近畿地方ダムフォローアップ委員会 第3回大滝ダムモニタリング部会

ご指摘・ご助言への対応状況（事前説明時 H28.1.8～28）

②紀の川大堰の魚道フル放流対応

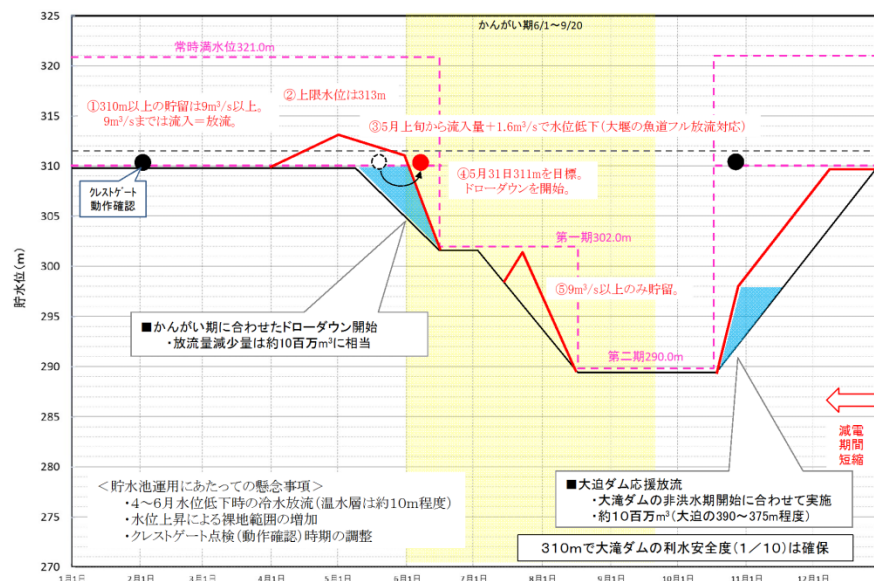
No.	ご意見・ご指摘の概要
3	● 平成26年は4～5月に310mよりも水位を上げているのはなにか理由があったのか。
結果	● 紀の川全体の利水安全度の向上、及び紀の川大堰の魚道フル放流対応のために試験的に運用しました。

- ・紀の川大堰地点の維持流量1.1m³/s(河川整備計画)、魚道フル放流量2.7m³/s
- ・紀の川の自流水低下傾向になる5月(1ヶ月間相当)に限り、魚道フル放流できるよう大滝ダムで貯留し、放流する。(流入+1.6m³/s)
・1.6m³/s × 30日間分 = 4,147千m³

以上より、大滝ダムは上記相当分として5月上旬に313m迄貯留する事を目標とする。

- ・311m+4,147千m³ = 313m
- ・310m以上の貯留方法は、樫尾発電所の発電量減少を考慮し9m³/s以上とする。
- ・310m以上の貯留開始は、クレストゲート点検が終了する3月頃とする。(平成27年は4月から)

図1 平成20年7月の水温・気温変化

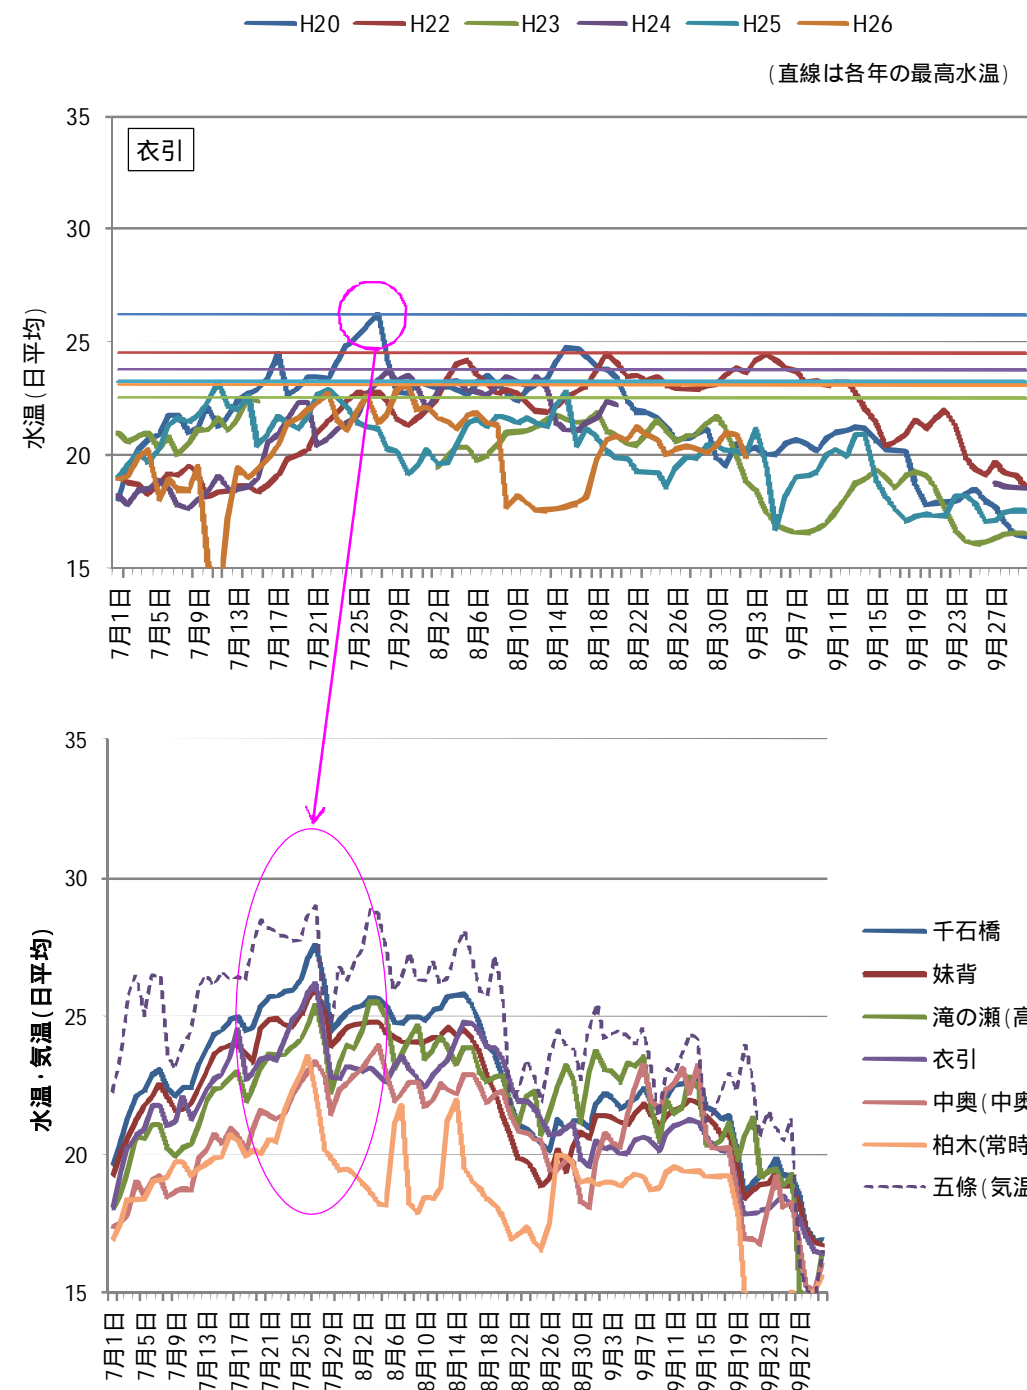
No.	ご意見・ご指摘の概要
10	● 衣引について最高水温の経年変化を整理しているが、運用開始前の平成20年が特に高いのが気になる。今後も起こりうるものなのか、この年だけの特異な状況であったか、原因を調べておくこと。
結果	● 原因は特定できませんでしたが、大滝ダム上流や高見川でも同様の水温変化を示しており、気温の変化傾向とも一致していることから自然現象と考えられました。

図 3 河床変動計算結果（30年間）置土 5,800m³/年と置土無しの比較

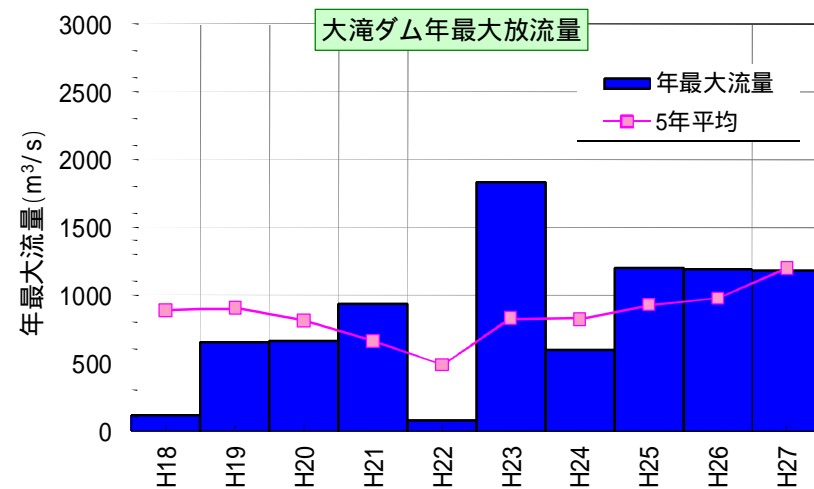
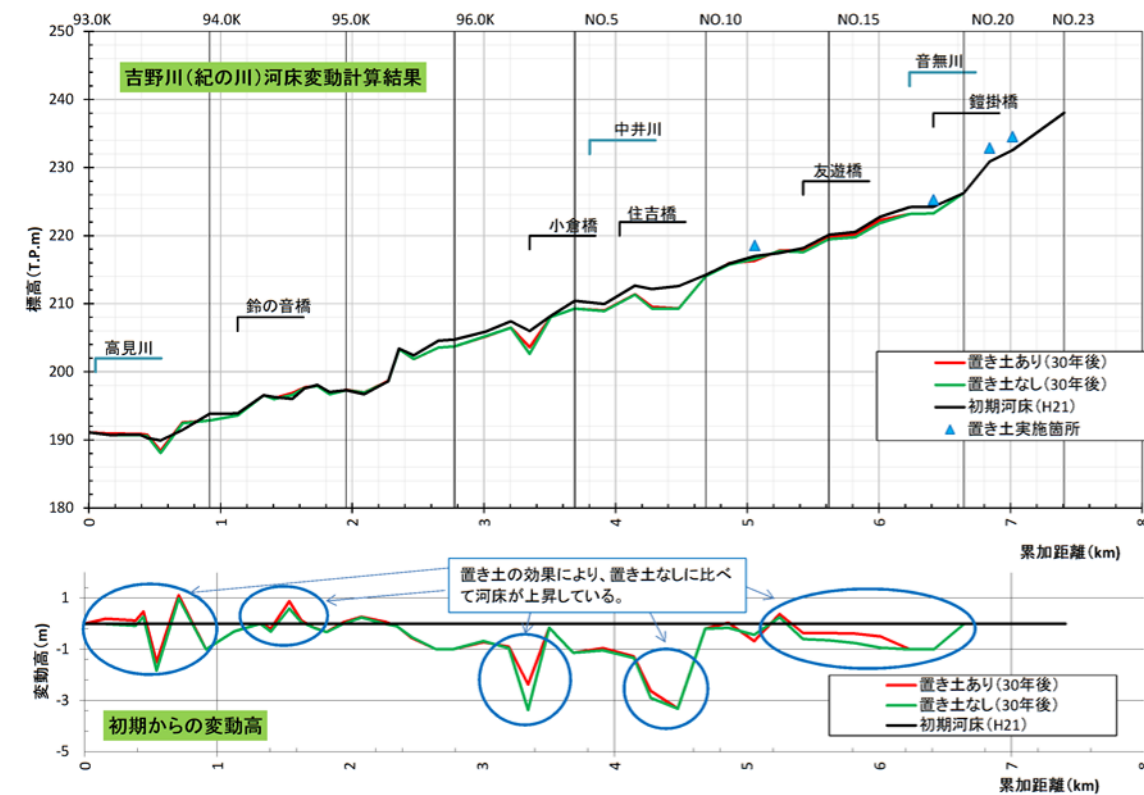
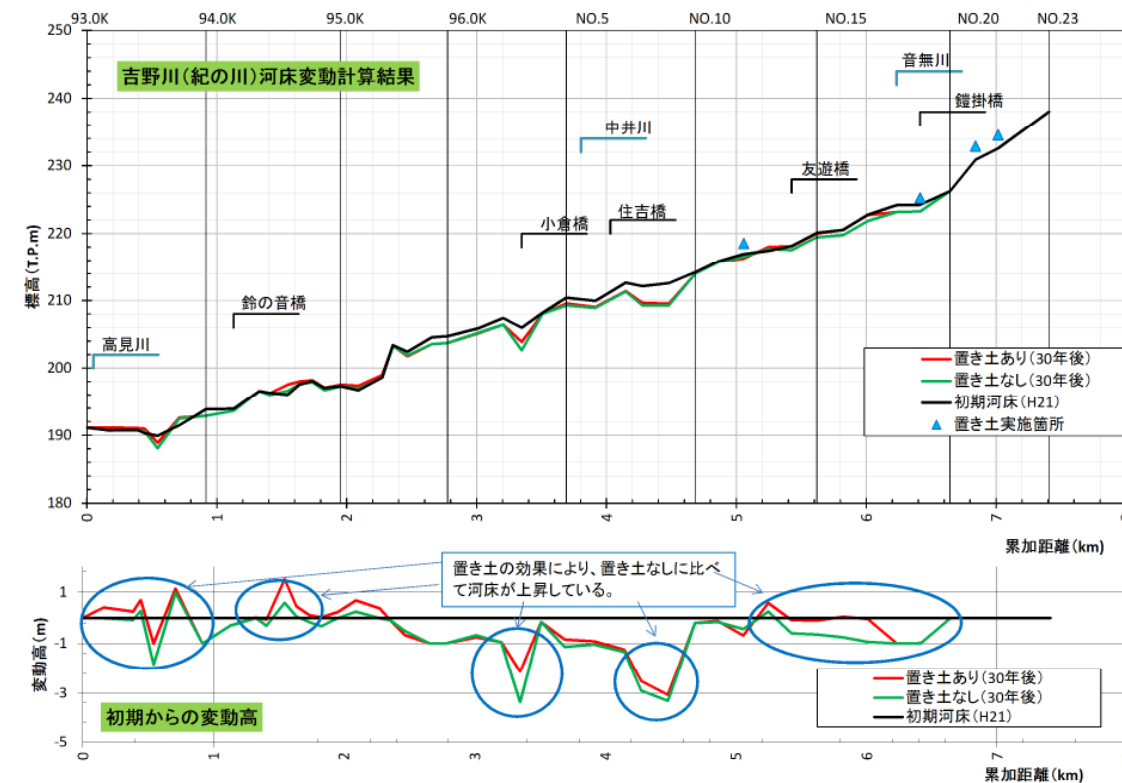
No.	ご意見・ご指摘の概要
17	<ul style="list-style-type: none"> 今後置土をしなかったら何年後にどのような状況になるのかを想像したいので、現在のモデルで長期的にシミュレートしてほしい。 次に、年間 1 万 m³、2 万 m³ ずつ土砂を入れていった場合も計算してほしい。その上で、年間 5,000m³ でもいいか、という落としどころを関係者とのコンセンサスを得ながら探していくことになるだろう。
結果	<ul style="list-style-type: none"> H18～H27 の 10 年間の流況を 3 回繰り返して与えました。 次に、本川の土砂供給量（置土量）を 24,500m³/年（49,000m³ のうちウォッシュロードを除く砂礫分）とした場合の計算を行いました。

項目	設定条件
計算区間	高見川合流点～大滝ダムのダムサイト
計算期間	30年
初期河床高	平成21年レーザープロファイラーから作成した断面
設定流量	平成18年～平成27年の実績放流量を3回繰り返し
粗度係数	93.0k～音無川合流点 n=0.045 (H25.9洪水時の準二次元モデル逆算粗度) 音無川合流点～大滝堰堤 n=0.040 (H25.9洪水時の二次元モデル逆算粗度)
初期河床材料	平成18年度調査結果
供給土砂量	大迫ダムの比流出土砂量をもとに設定 本川:なし 音無川:4000m ³ /年 中井川:4700m ³ /年 ウォッシュロード:砂礫=50:50とした。
置き土	候補地No.1、No.3、No.4、No.5を反映 候補地No.2は実現性が乏しいため実施しない
